和歌山市 産業交流局  
 農林水産部 中央卸売市場

質 問 回 答 書

年 度 工 事 (業 務) 番 号 工 事 (業 務) 名 工 事 (業 務) 場 所	令和2年度 第20000015号 中央卸売市場水産卸売場棟外建替工事 和歌山市西浜1660番401
質 問 事 項	回 答 事 項
① 工事設計書P165～P168に記載されている排水設備は、機械設備工事と記載されています。また、図面（建築 II機-002）には、躯体詳細図が記載されていますが、排水処理槽の詳細は記載されておりません。土工・躯体・処理槽の全てが今回（建築）工事の対象となるのでしょうか。全てとなる場合、処理槽の仕様詳細をご指示願います。また、分離発注となる場合は、工事範囲のご指示願います。  ② 土質柱状図の孔内水位データでは、水産卸売棟・外構工事における掘削時の水位が非常に高く、土質を考慮しても規模の大きい水替え設備が無ければ施工が不可と思われます。工事設計書には、排水設備費および水替え費の記載がありません。必要となる場合は、追加精算工事の対象とし、積算には含まないと考えてよろしいでしょうか。	① 排水処理槽（FRP製）は分離発注する機械設備工事の範囲であり、耐圧躯体が本工事の範囲です。したがって、槽以外の土工、地業、躯体、舗装撤去を本工事で見込んでください。  ② 前年度の工事实績において、大規模な水替が不要だったため、今回の仮設計画となっています。なお、必要となった場合は受注者との協議対象とします。

浄化槽・排水処理槽人孔蓋再仕上図

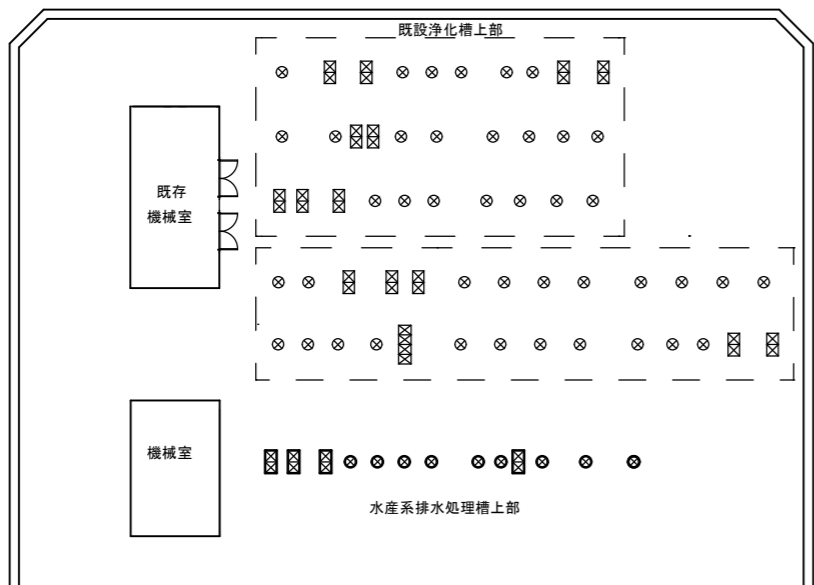
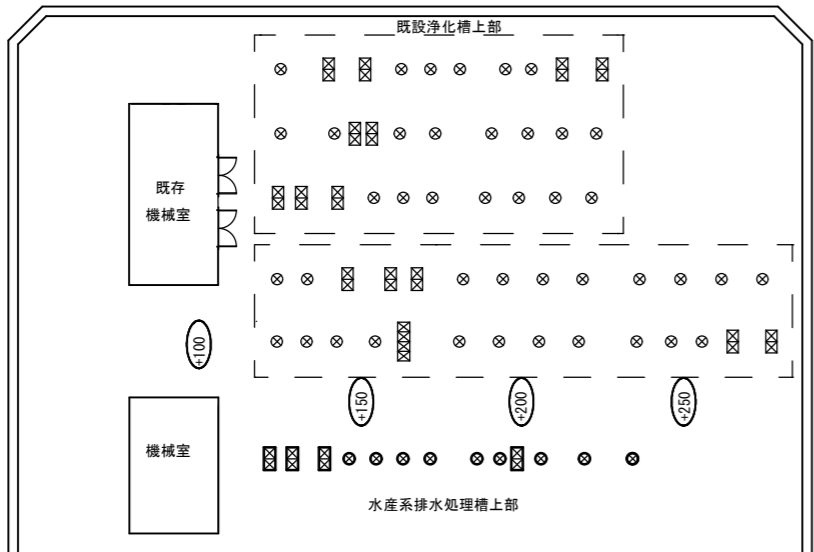
年 度 工 事 (業 務) 番 号 工 事 (業 務) 名 工 事 (業 務) 場 所	令和2年度 第20000015号 中央卸売市場水産卸売場棟外建替工事 和歌山市西浜1660番401
質 問 事 項	回 答 事 項
① 工事設計書NO.168屋外排水設備の明細が明記されていますが、見積内容が不明です。どの図面を参照すれば宜しいですか。見積内容及び図面をご指示下さい。	① 別紙2 II-908図を参照してください。
② II-908図既存浄化槽上部詳細図より、FRP嵩上が描かれていますが、別途工事(設備工事)と考えて宜しいですか。(工事設計書NO.144でも別途工事と明記されています。	② 別途工事とお考えください。
③ II-301・302図天井伏図の天井開口補強について、電気設備・機械設備の記号が描かれていますが、本工事に含まれているのでしょうか。また、機械設備の記号が天井伏図に描かれていますが、電気設備の記号が描かれていません。工事設計書NO.48の天井開口部補強費一式に含まれるのであれば、数量の開示をお願い致します。	③ 電気設備・機械設備の記号部分は本工事に含みません。 開口部補強については本工事に含みませんので別紙1を参照して見積りください。
④ II-406図WC内のL65の軽鉄間仕切ですが、屋根裏迄となっています。屋根裏までが、6m程ありますが、一般間仕切では、	④ 天井裏までとし、工事設計書を正として見積りしてください。
